改善箇所説明図

オートクルーズ・コントロール・
ケーブル取り付け部

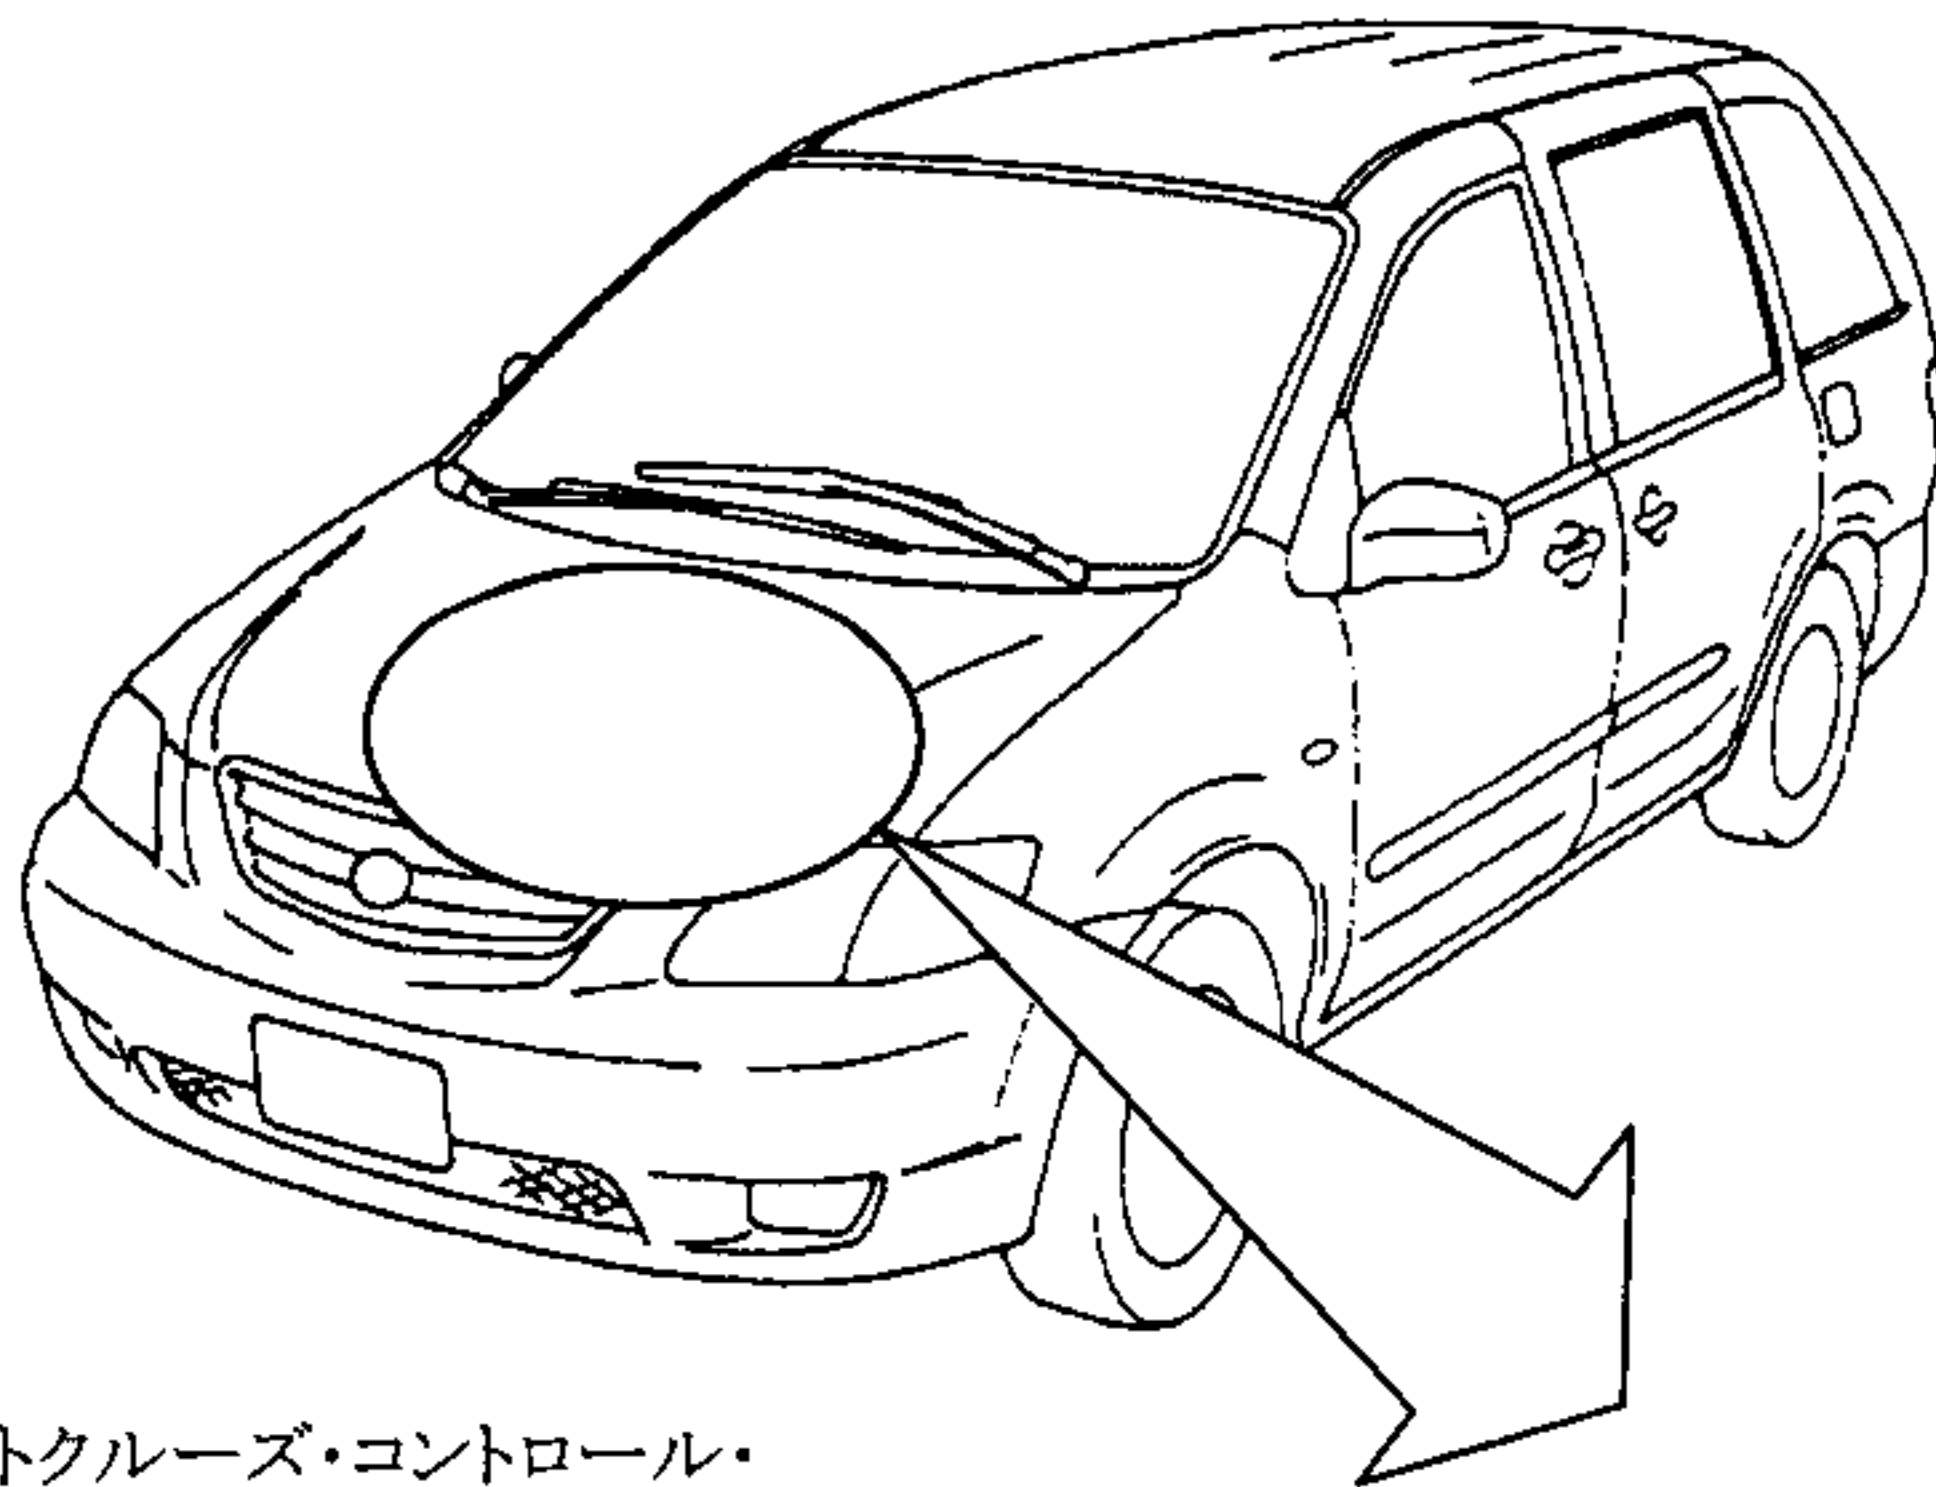
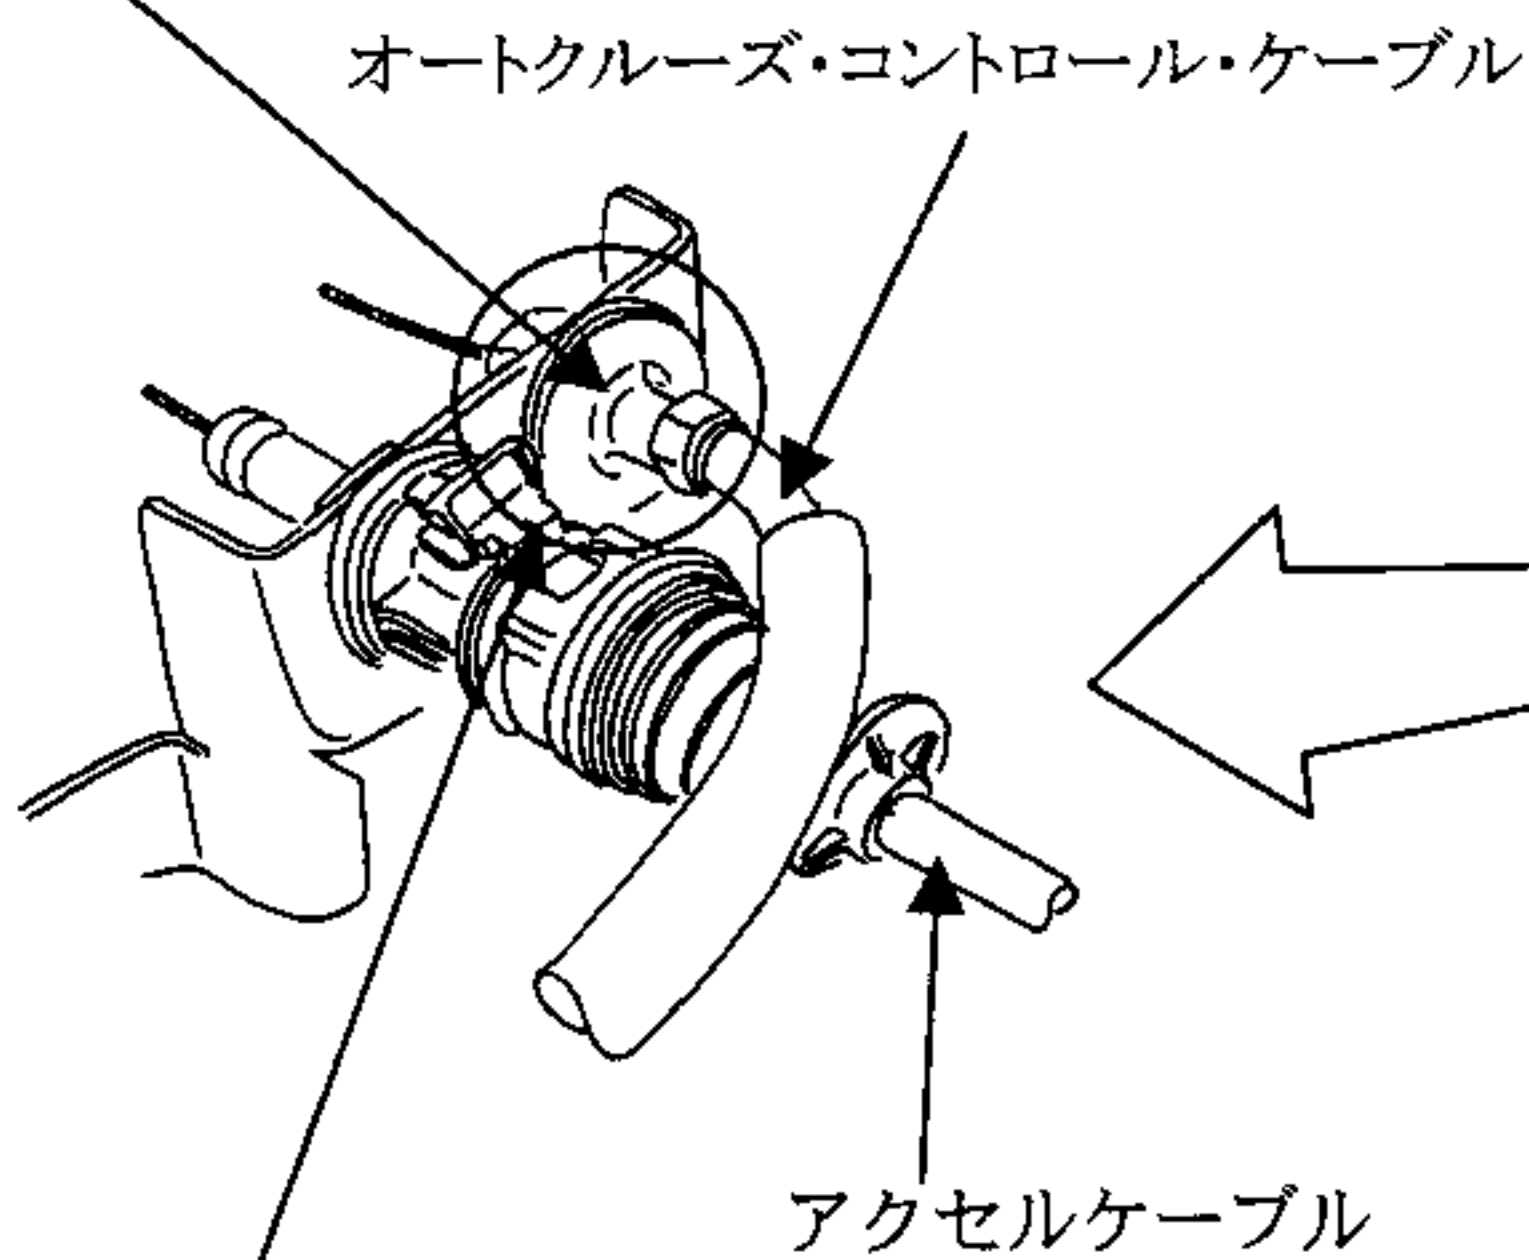
基準不適合発生箇所

オートクルーズ・コントロール装置装着車において、オートクルーズ・コントロール・ケーブルの取り付け部に曲げ応力に対する耐久性が不十分なものがあり、そのままの状態で使用を続けると、当該取り付け部（ケーブルブラケットに固定する部分）に亀裂が生じて破損することがある。そのため、オートクルーズ・コントロール・ケーブルがケーブルブラケットに保持されなくなり、最悪の場合、オートクルーズ・コントロール・ケーブルがアクセルケーブルに引っ掛かり、オートクルーズ・コントロール・ケーブルのインナーワイヤーが引かれた状態となり、エンジン回転が下がらなくなるおそれがある。

全車両、当該オートクルーズ・コントロール・ケーブルを対策品と交換する。

識別：フロント・カウル・パネルの右上に黄色ペイントを塗布する。
